Se entrega Concepto(s) Tecnico(s): 6134 - 02/10/2020

AUTO N° **09674**

“Por el cual se ordena el archivo de la solicitud de Licencia Ambiental iniciada a través del Auto 0892 del 8 de marzo de 2019 y se toman otras determinaciones”

Que mediante comunicación con radicado ANLA 2019022045-1-000 del 25 de febrero de 2019 y radicado VITAL No. 0200090006326219002 (VPD0051-002019), la Sociedad Minera de Santander S.A.S., identificada con NIT. 900063262-8, a través del señor Mauricio Cuesta Esguerra, identificado con la cédula de ciudadanía 80.472.116, en calidad de representante legal, conforme con el Certificado de Existencia y Representación Legal de la Cámara de Comercio de Bucaramanga, presentó solicitud de licencia ambiental para el proyecto *¨Explotación Subterránea de Minerales Auroargentíferos Soto Norte”.*

Figura 4-1 Pasos y Aspectos Considerados para la Definición y Delimitación del Área de Influencia

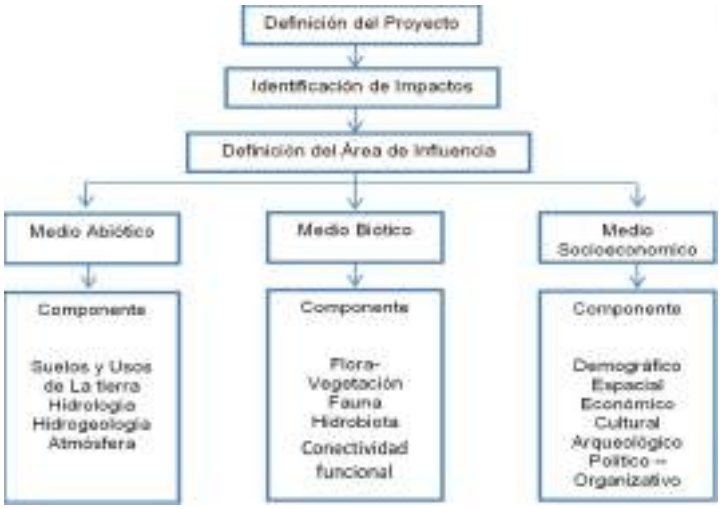
En concordancia con lo anterior, dadas las debilidades en los análisis efectuados, existe un alto grado de incertidumbre en cuanto a los cambios en la composición y funcionalidad de los ecosistemas para evaluar la respuesta real del desplazamiento de las especies y la calidad de hábitat por la modificación en los ecosistemas presentes en el área. En este sentido no se tiene un planteamiento certero para el manejo del impacto, su escala de manifestación y su interacción con otros componentes que define la integridad ecológica, considerando adicionalmente, que los resultados obtenidos no representan la realidad actual de la región en cuanto al atributo de conectividad ecológica, lo cual lleva a cuestionar la trascendencia y el dominio del impacto, y como consecuencia, la delimitación actual del área de influencia.

Figura 7-1 Tramos de Cauce donde se Presenta Disminución del Flujo Base

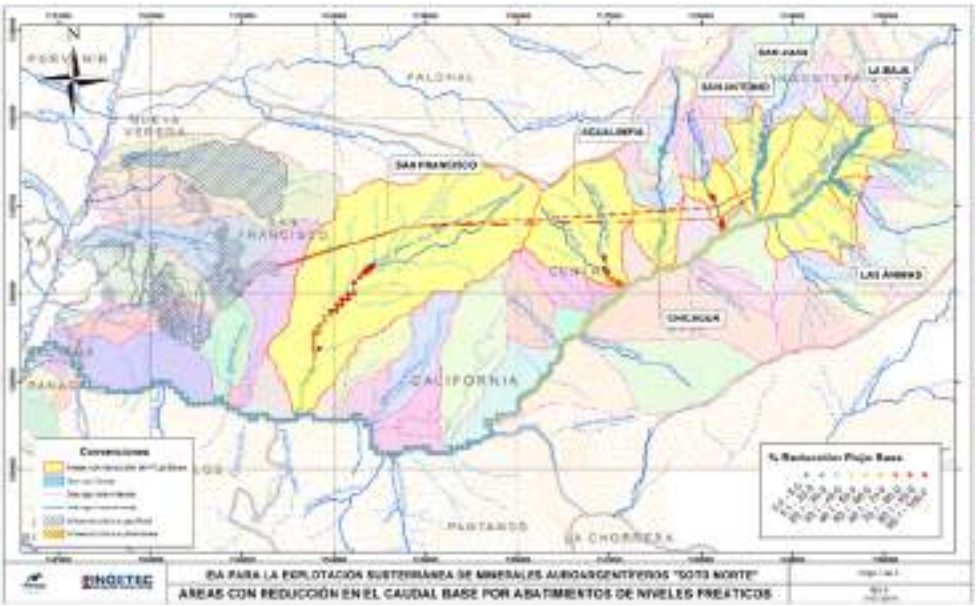
no analiza lo que representa la reducción del caudal base en los diferentes meses del año o en condiciones extremas como puede ser la presencia de un fenómeno de El Niño fuerte, o simplemente, durante los meses de menores precipitaciones del año. Tal ausencia de análisis tanto en la evaluación de los impactos como en los planes de manejo ambiental propuestos no permite un pronunciamiento respecto de sobre de la solicitud de la licencia ambiental del proyecto "Soto Norte".
